大型バスの原動機のリコールについて

リコール届出番号3478

平成26年12月2日、UDトラックス株式会社に車両を供給している三菱ふそうトラック・バス株式会社が下記のリコールを国土交通省に届出しました。

改善箇所説明図

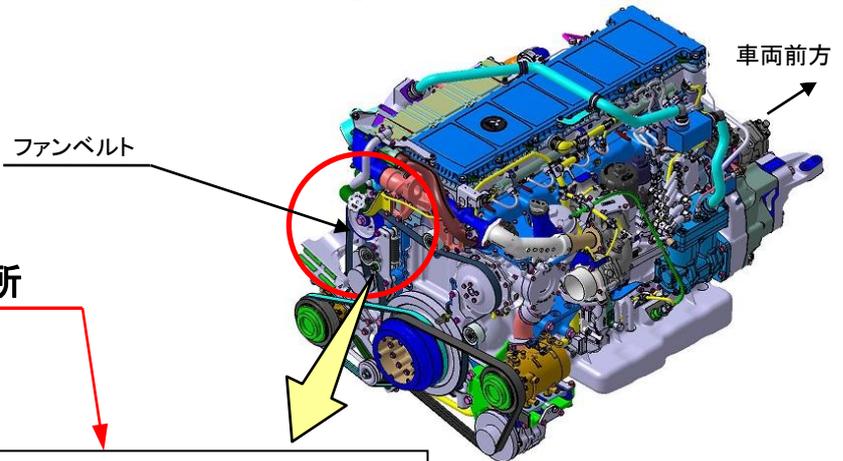
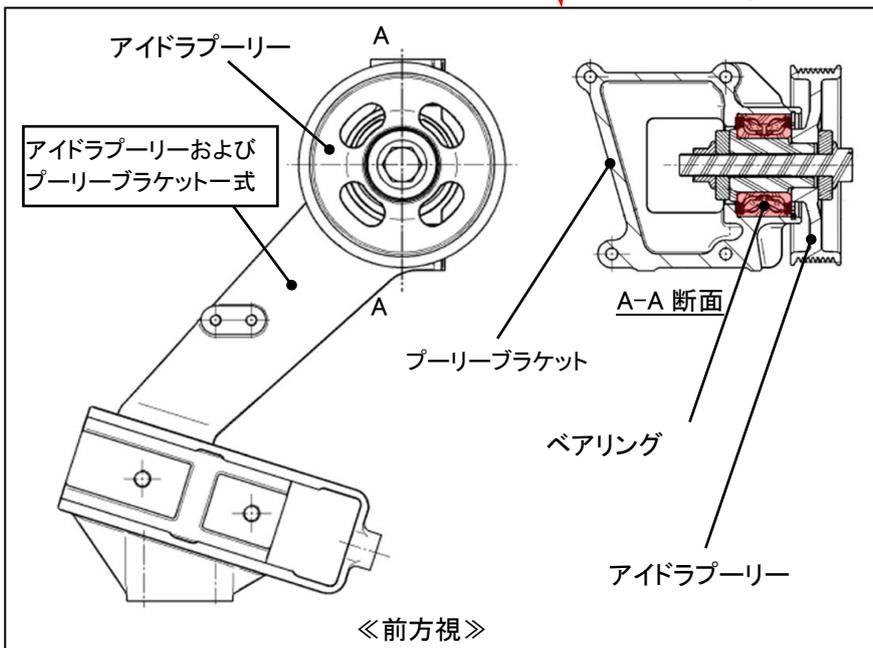
基準不適合発生箇所

大型バスのファンベルト用アイドラプーリーベアリング部の製造指示が不適切なため、製造時にベアリングが変形して組み付けられることがある。そのため、そのままの状態で使用を続けると、ベアリングに異音や焼付きが発生し、最悪の場合、ファンベルトが切れてオーバーヒートに至るおそれがある。

対策品 A-A 断面

全車両、アイドラプーリーおよびプーリーブラケット一式を対策品に交換する。

注： は交換の対象になる部品を示す。
